太魯閣國家公園計畫
(第三次通盤檢討)
摘要本

主旨：所報修正後之「太魯閣國家公園計畫第三次通盤檢討」書、圖草案一案，照國家發展委員會綜提意見辦理。

主旨：內政部函，檢陳修正後之「太魯閣國家公園計畫第三次通盤檢討」書、圖草案一案，經本會函商有關機關綜提意見如說明，復請 查照轉陳。

太魯閣國家公園計畫（第三次通盤檢討）

附圖1 人陳案 1 西寶地區土地使用現況

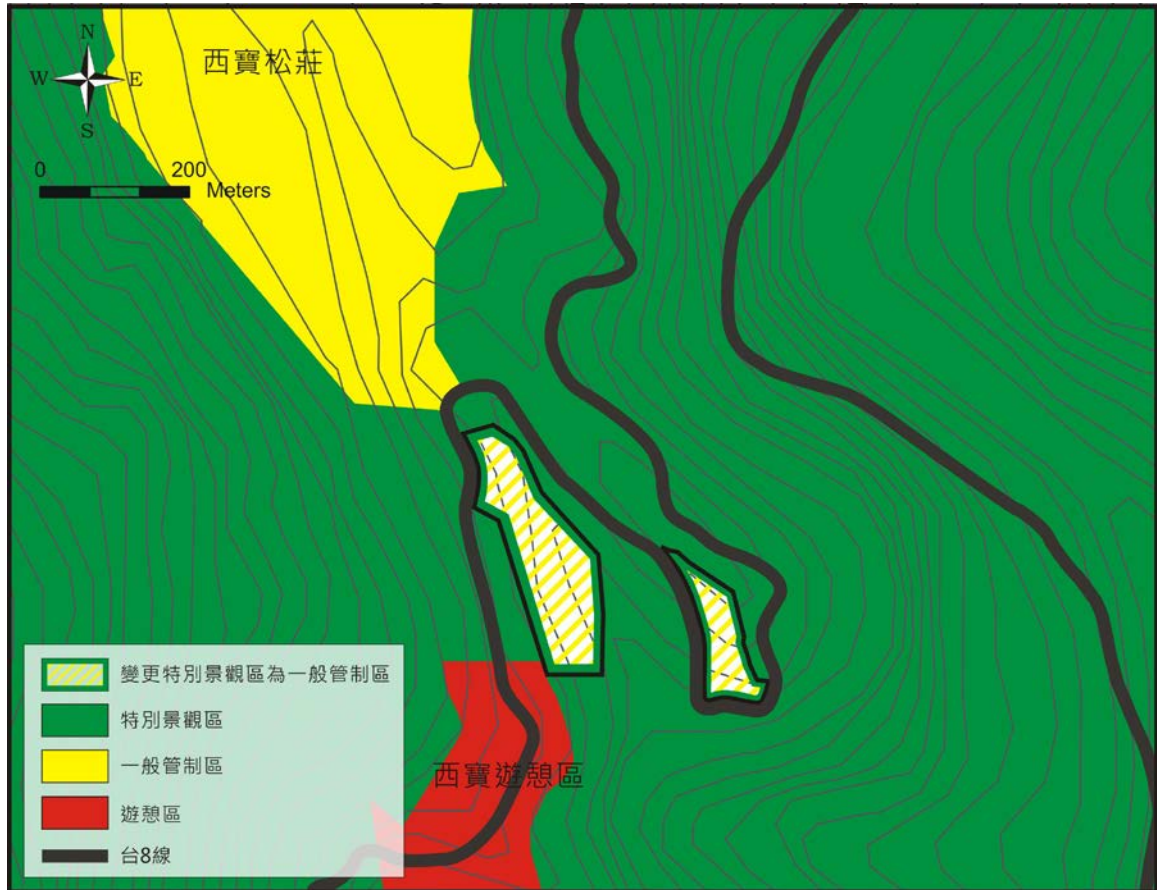
- (一) 提案人：陳義謹（中橫休閒觀光發展促進會代表）
- (二) 提案時間：99 年 2 月 25 日，花中促字第 00099020025 號函
- (三) 提案位置：西寶社區（文山段 180-190 地號）私有土地
- (四) 提案主旨：依據國家公園法第 8 條，變更文山段 180-190 地號私有土地為一般管制區。
- (五) 提案陳述說明

(八) 本處作業小組初審分析意見：

(九) 初審建議：本案建議部分採納，提案地點位處西寶松莊村落旁之農耕地，該社區推動有機農產生態村發展，應可符合中央加強輔導休閒農業之發展案政策，促進農業經濟。

考量本案基地條件、區位尚有疑慮，本案暫予保留，提至大會上再行討論，討論時請管理處備妥基地條件之相關圖面資料，俾供委員審議時參考。

請管理處套疊崩坍潛勢等資料並分析後，再提會討論。

不予變更。針對陳情人所陳擬申請簡易農業設施使用需求部分，請內政部營建署會後另案洽本部法規委員會研議相關法令之適用。

附圖4 人陳案1 地質災害潛勢分析圖

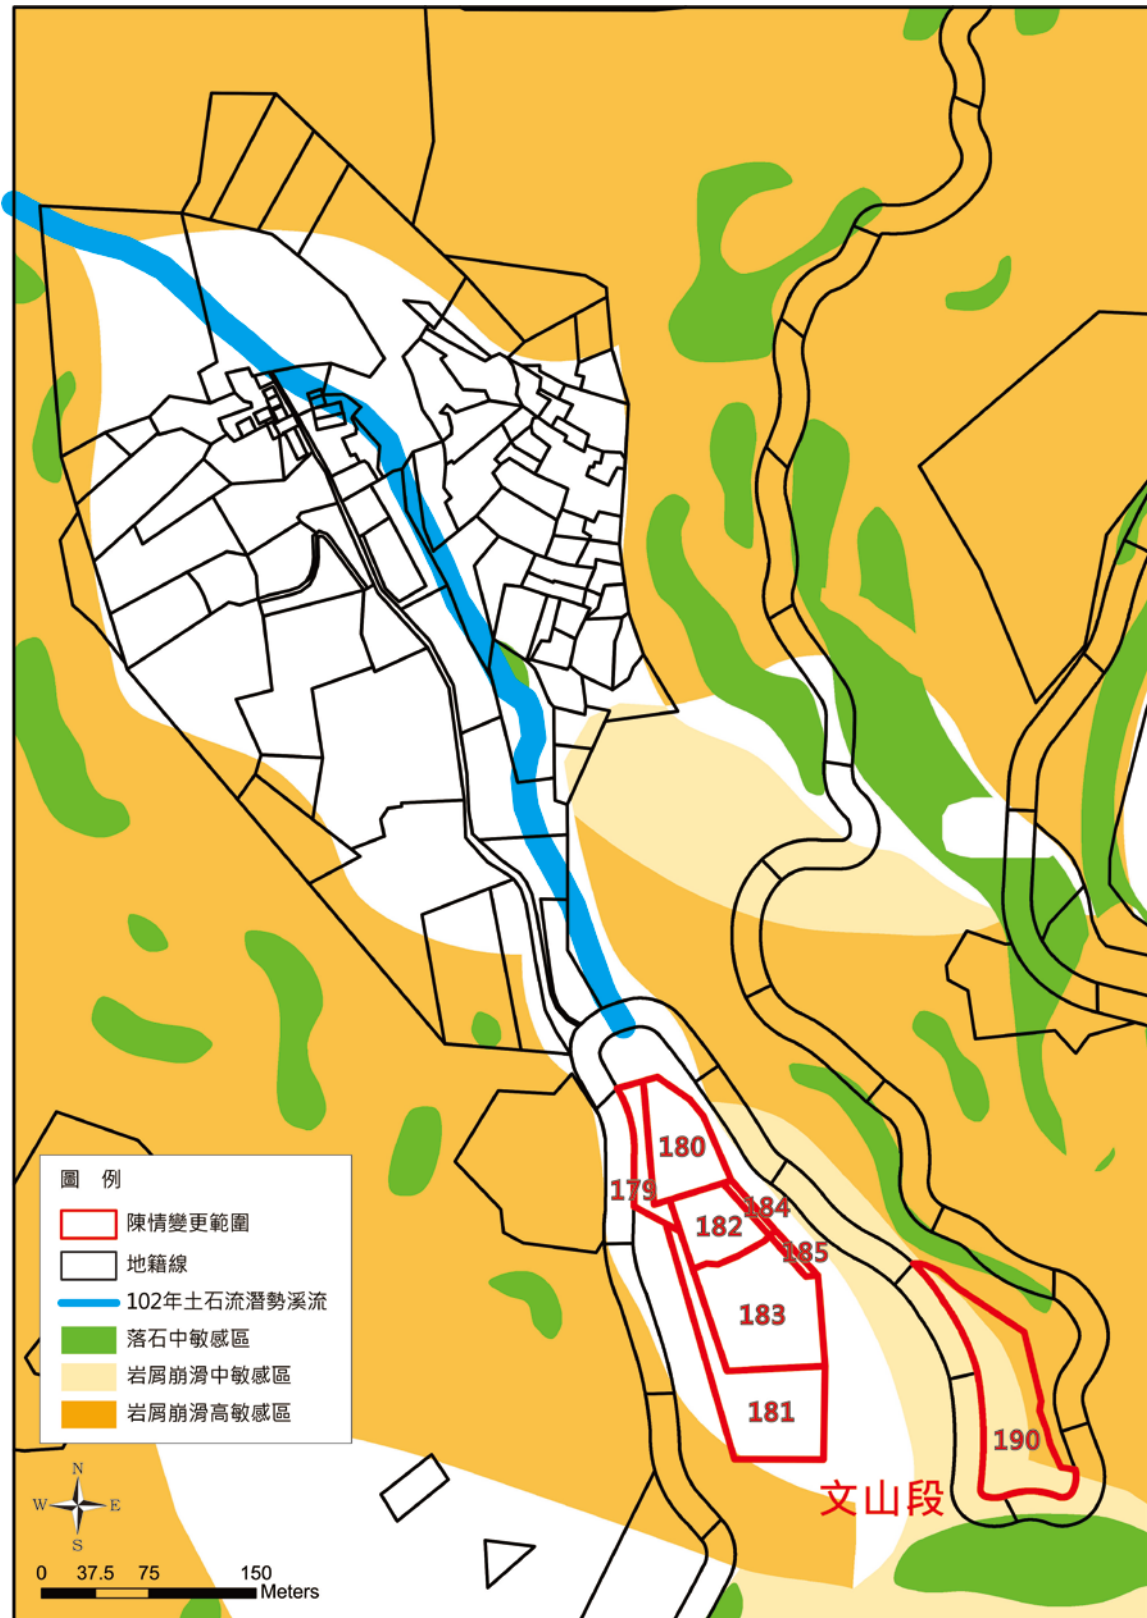
本處於 102 年 10 月 7 日太蘇字第 1020013239 號函、太蘇字第 1020013242 號函分別函詢行政院農業委員會水土保持局以及經濟部中央地質調查所有關土石流影響範圍以及嚴重崩塌地區乙節，經函復結果與本處套疊相關研究分析如下：

- 1、土石流影響範圍：行政院農業委員會水土保持局於 102 年 10 月 8 日水保防字第 1021823591 號函復：「經查 102 年度公開 1664 條土石流潛勢溪流資料，旨揭土地無位於土石流潛勢溪流範圍內。」
- 2、嚴重崩塌地區：經濟部中央地質調查所於 102 年 10 月 9 日經地工字第 10200060660 號函復：「第一項所稱嚴重崩塌地區，依其定義與大規模崩塌災害相符，目前大規模崩塌災害屬研究階段，短期內經濟部尚無相關資料可提供查詢」。
- 3、地質災害潛勢分析：經套疊經濟部中央地質調查坡地環境地質資料庫查詢系統，文山段 190 地號全區屬於岩屑崩滑中敏

感區與岩屑崩滑高敏感區；其餘非屬地質災害地區。

附圖6 砂卡礑步道與五間厝位置示意圖

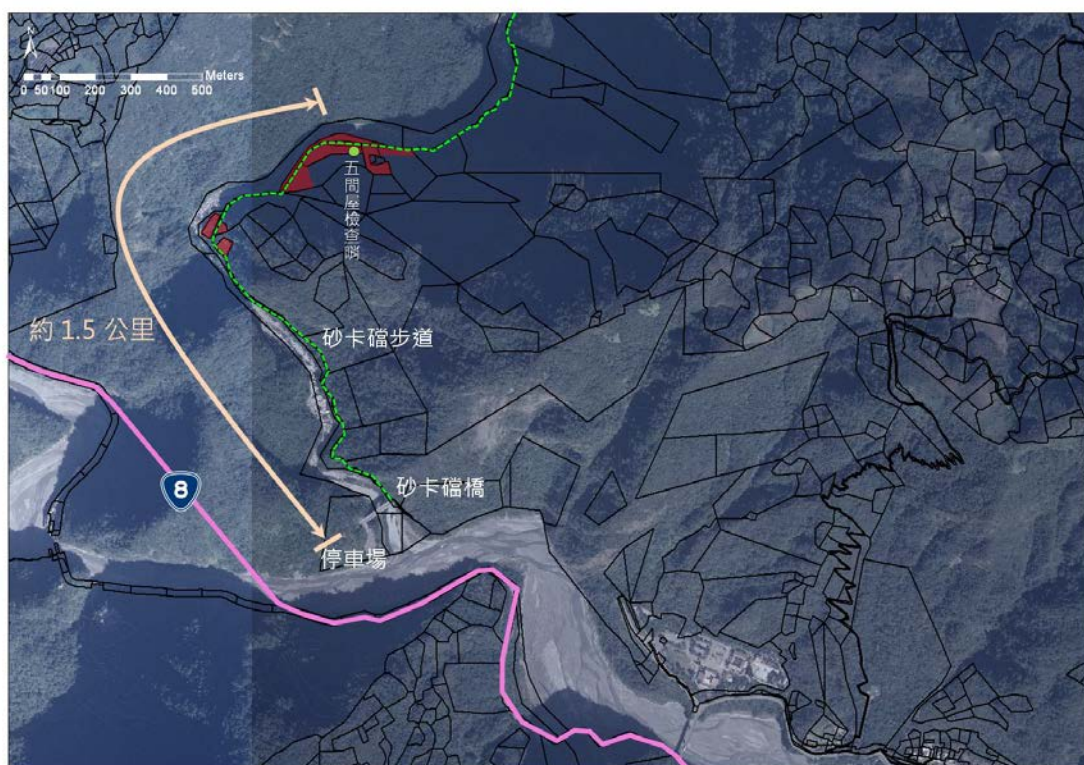
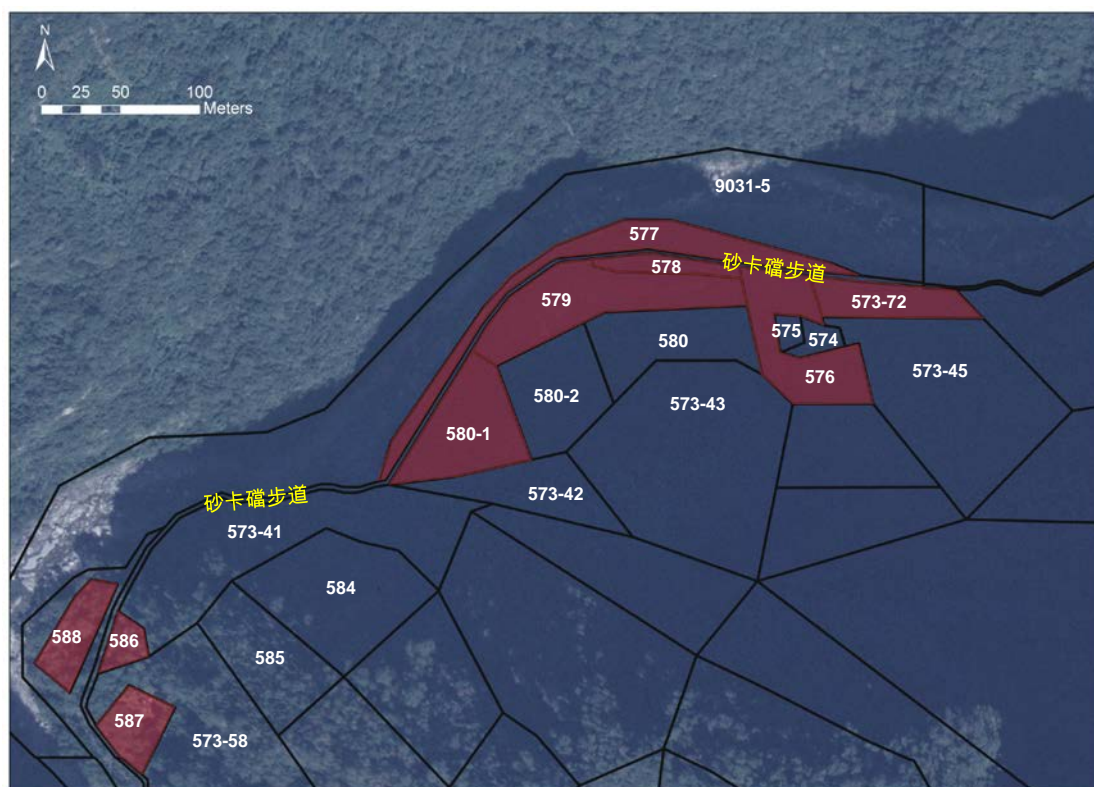
- (一) 提案人：余秀蘭
- (二) 提案時間：102年1月24日，公開展覽說明會
- (三) 提案位置：大禮段586、587、588地號等3筆土地
- (四) 提案主旨與說明：砂卡礑（五間屋地區）大禮段577、578、579地號等6筆土地為傳統領域且遊客量大，符合發展調整為休閒遊憩區，但586、587、588是進入五間屋必經之地，事實已成遊客駐足休閒之處，是否懇請更改為遊憩區。
- (五) 本處作業小組初審分析意見：

本提案地點同機關建議案3，大禮段586、587、588等3筆土地未緊鄰五間屋區域內，部分土地經蘇拉颱風災害造成土石淹沒，為考量遊客安全，建議暫不予變更，維持原分區使用。

大禮段 586、587、588 等 3 筆土地未緊鄰五間屋區域內，部分土地經蘇拉風災造成土石淹沒，為考量安全，建議暫不予變更。

(七) 專案小組審查結論：依管理處初審建議通過。

(八) 內政部國家公園計畫委員會第 104 次會議結論：
通過。

附圖11 機關建議案 3 地籍資料位置

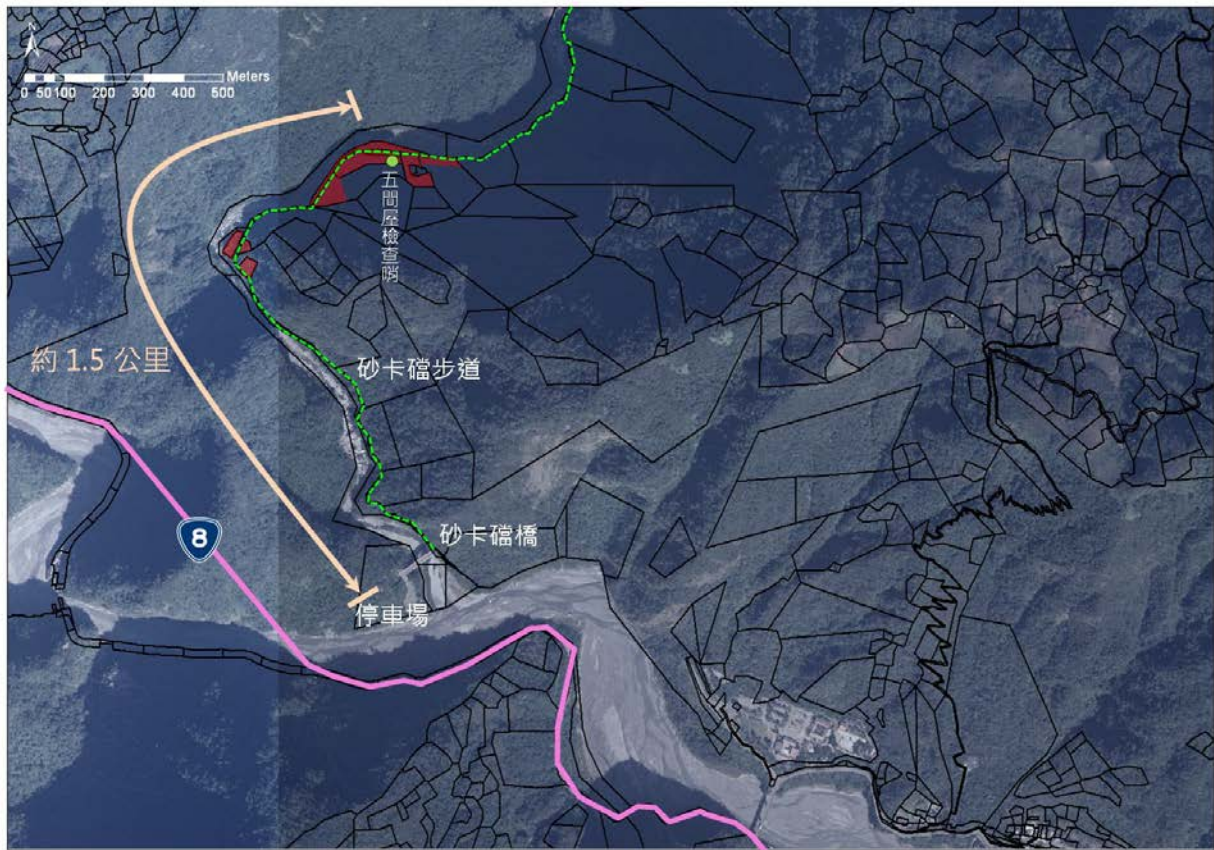
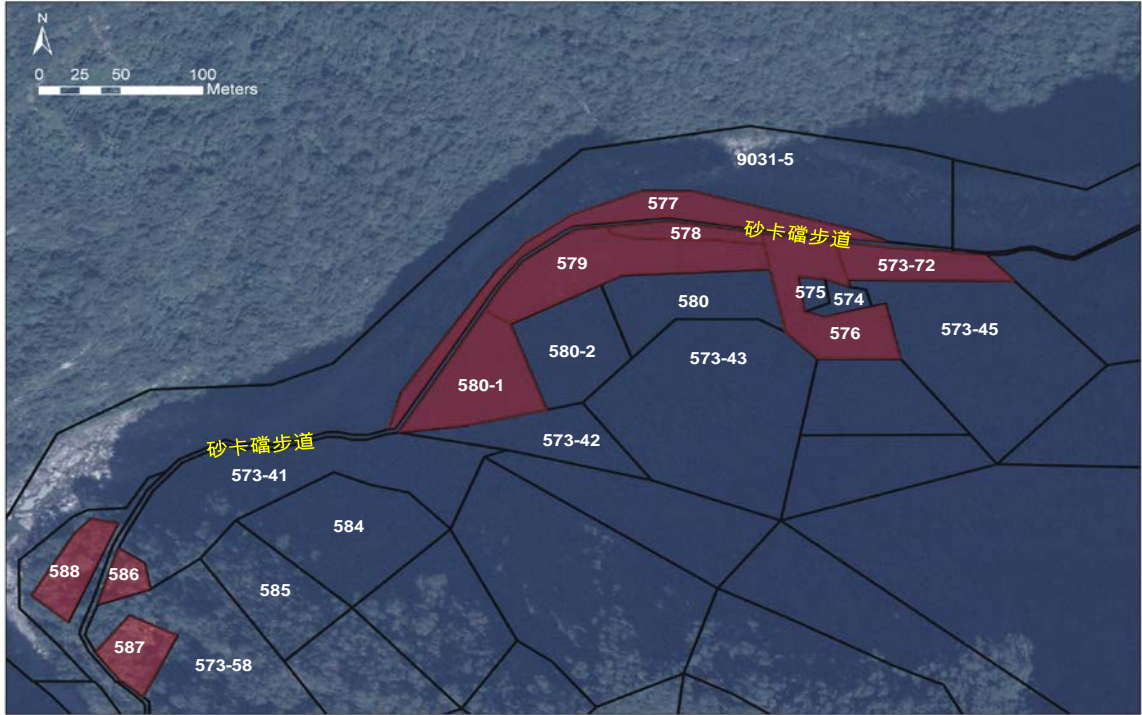
- (一) 提案人：花蓮縣秀林鄉公所
- (二) 提案時間：99 年 9 月 20 日，機關諮詢會議提案
- (三) 提案位置：大禮段 573-72、576、577、578、579、580-1、586、587、588 地號等 9 筆土地
- (四) 提案主旨與說明：變更砂卡礑（五間屋地區）大禮段 573-72、576、577、578、579、580-1、586、587、588 地號等 9 筆土地為一般管制區
- (五) 本處作業小組初審分析意見：
 - 1、大禮段 573-72、576、577、578、579、580-1 等 6 筆地號位處五間屋區域內，交通易達且遊客量大，原屬於太魯閣國家公園計畫第二次通盤檢討核定本之太魯閣遊憩帶(含遊憩區第一級：太魯閣台；第三級：和仁、大清水、崇德隧道北口、砂卡礑、長春祠)，符合變更為遊憩區，其餘 3 筆暫不予變更。
 - 2、本提案地點為砂卡礑步道之五間屋地區，每年遊客量高達 40 萬人次(民國 100 年)，且逐年增加中，交通易及，查原第二次通盤檢討計劃時，業已劃設為遊憩區，建議正名為遊憩區。
 - 3、五間屋遊憩發展條件，因鄰近交通易及之公路或聯絡道路，然維持原土地分區顯與地方活動產生競合，調整土地分區使用後有益地區之環境體驗與遊憩活動之實施，且顯有益於公共福祉及整體計畫協調者。

- (六) 初審建議：為維持整體發展原則，本提案地點採納鄰接五間屋檢查哨(五間屋區域)周邊土地為原則，未連接之土地包括大禮段 586、587、588 地號等 3 筆地號，建議不予採納，維持原分區使用。
- (七) 專案小組審查結論：依管理處初審建議通過。
- (八) 內政部國家公園計畫委員會第 104 次會議結論：
通過。

附圖13 收回礦區以及原住民保留地分布示意圖

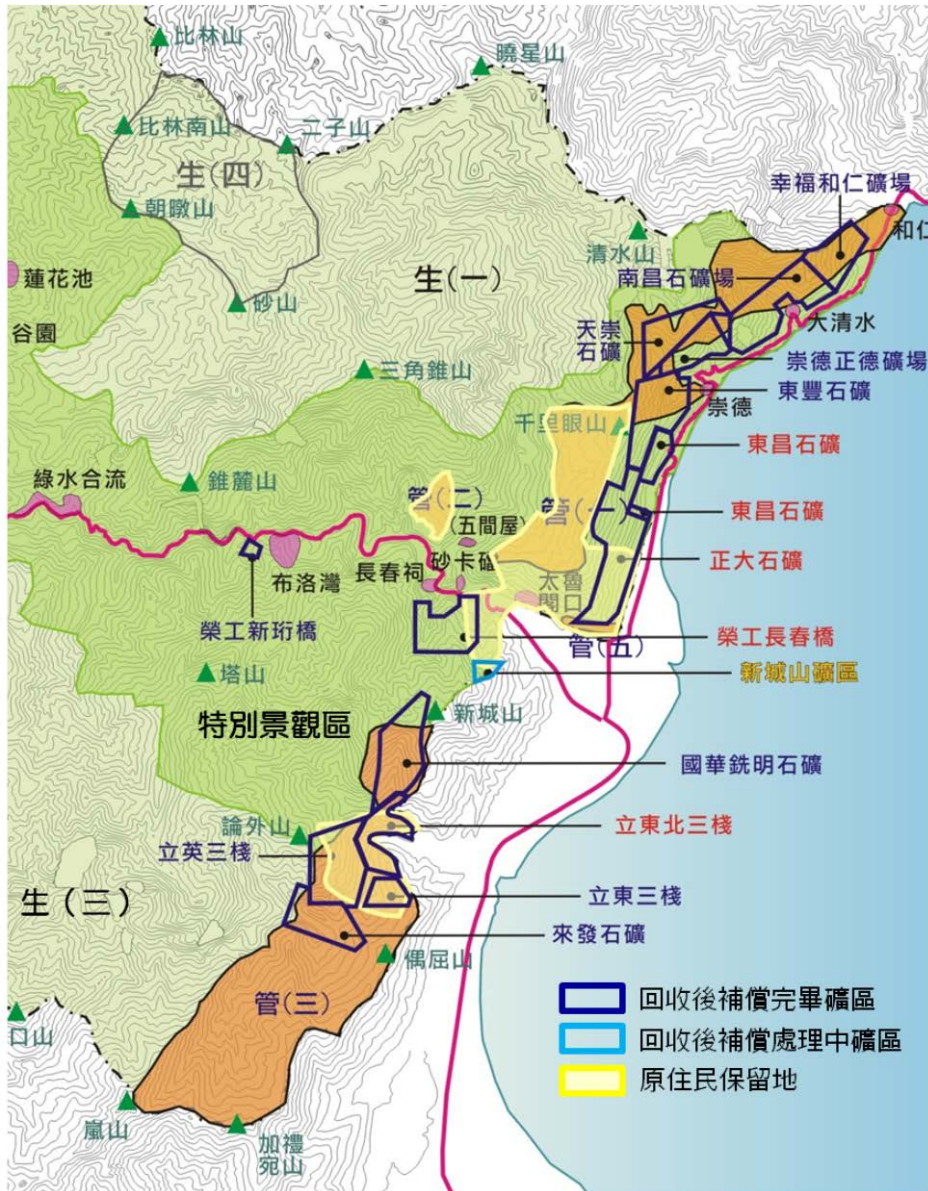
- 1、太魯閣國家公園境內原劃設有 16 處約 2,570 公頃礦場，於民國 93 年由經濟部正式公告禁採，並依公平比例原則補償完畢。
- 2、依據「禁採補償之礦區資源復育監測計畫」（民國 97 年）、「代表性生態系經營管理－礦業用地回收後生態復育計畫第一期」（民國 98 年）之調查，部份回收後礦區生態復育及植生狀況良好。位於一般管制區內之收回礦區，已生態復原良好，應具備國家公園環境資源保育之優先性，且配合擴大清水山生態保護區計畫，成為清水山及新城山生態系之緩衝區，故提案建議變更為特別景觀區。
- 3、為維護原住民保留地使用權益，原為原住民保留地或私有土地之收回礦區土地，於本次通盤檢討仍維持一般管制區。
- 4、依據行政院原住民族委員會 102 年 10 月 18 日原民地字第 1020057354 號函，本案花蓮縣秀林鄉右岸山 19 地號暨長春段 23 地號等土地，依案附土地登記謄本所載，非屬原住民保留地。行政院原住民族委員會 103 年 1 月 7 日以原民地字第 1030001144 號函復非位於本會傳統領域調查成果範圍內。

- 1、原屬一般管制區，已無私有土地且現況環境已符合特別景觀區條件，經調整土地分區使用後，有益於公共福祉及整體計畫完整者。
- 2、臨東北界址之和仁車站，即台九線蘇花公路東側尚屬產經活動頻繁地區，不予變更。

全部採納，和仁車站周邊約 35 公頃為交通及產業經濟活動頻繁地區，維持一般管制區，不予變更，其餘均變更為特別景觀區。

收回礦區變為特別景觀區部分，是否涉及原住民族土地影響原住民族權益，請管理處檢附相關地籍資料正式函詢原民會。若確認無涉原住民土地，即依專案小組建議通過；反之，則再提會討論。

依專案小組建議通過，變更為特別景觀區。

附圖16 機關建議案 6 地質災害潛勢分析圖

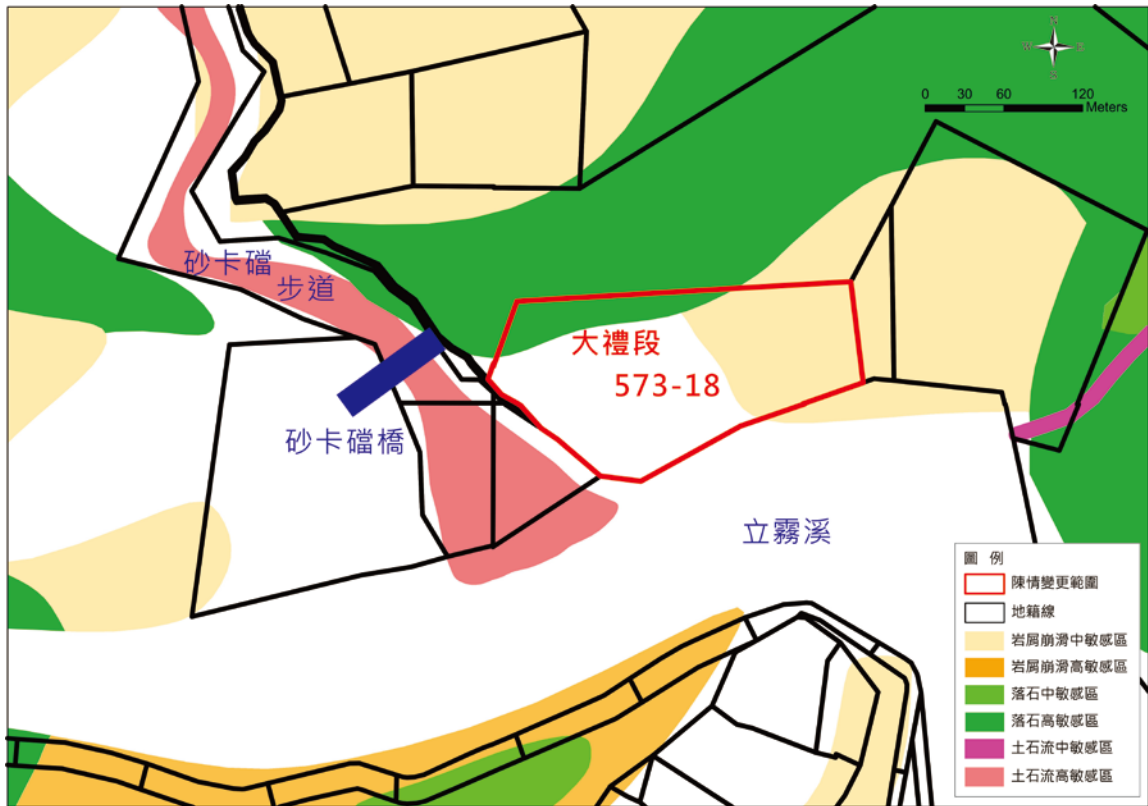
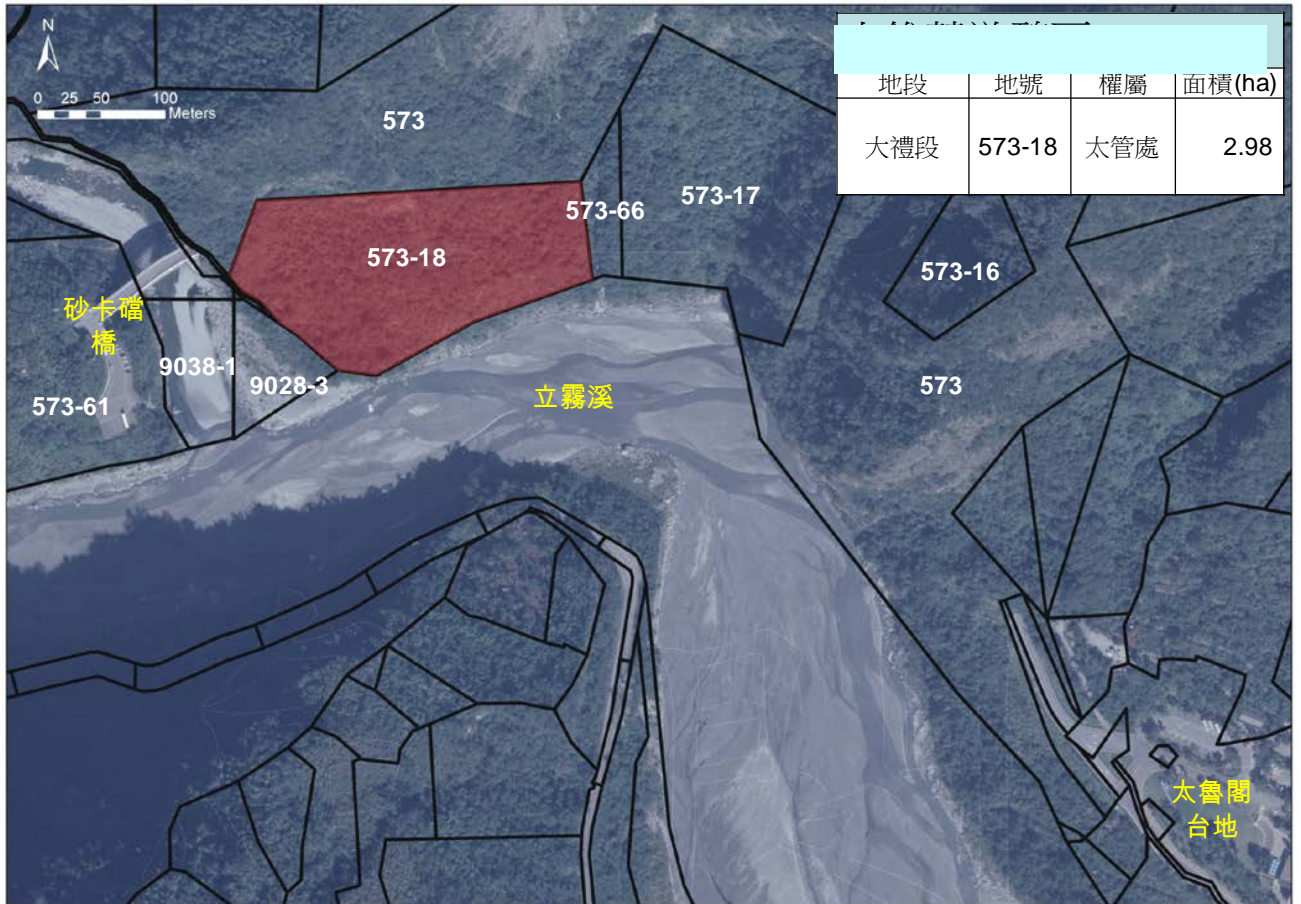
- 1、土石流潛勢溪流：經查行政院農業委員會水土保持局土石流防災資訊網，大禮段 573-18 地號周邊尚無公告之土石流潛勢溪流。
- 2、嚴重崩塌地區：經濟部中央地質調查所於 102 年 10 月 9 日經地工字第 10200060660 號函復：「第一項所稱嚴重崩塌地區，依其定義與大規模崩塌災害相符，目前大規模崩塌災害屬研究階段，短期內經濟部尚無相關資料可提供查詢」。
- 3、地質災害潛勢分析：經套疊經濟部中央地質調查坡地環境地

質資料庫查詢系統，大禮段573-18地號部份屬於岩屑崩滑中敏區與落石高敏感區。

1、原則同意，依管理處提案內容通過。考量目前提案的內容圖面資訊不夠完整，請管理處提委員會大會補充說明時，備妥相關圖資及基地資訊加以陳述，讓委員會充分瞭解砂卡礑遊憩區帶狀規劃發展之特性、基地變更理由及規劃之方向原則。

- 1、請管理處套疊崩坍潛勢等資料並分析後，再提會討論。
- 2、秀林鄉大禮段 573-18 地號變更遊憩區案應於報告書載明：「當地興闢步道、設施時，應特別注意其土地容受及遊憩承載力等限制條件」。

維持原特別景觀區，不予變更。
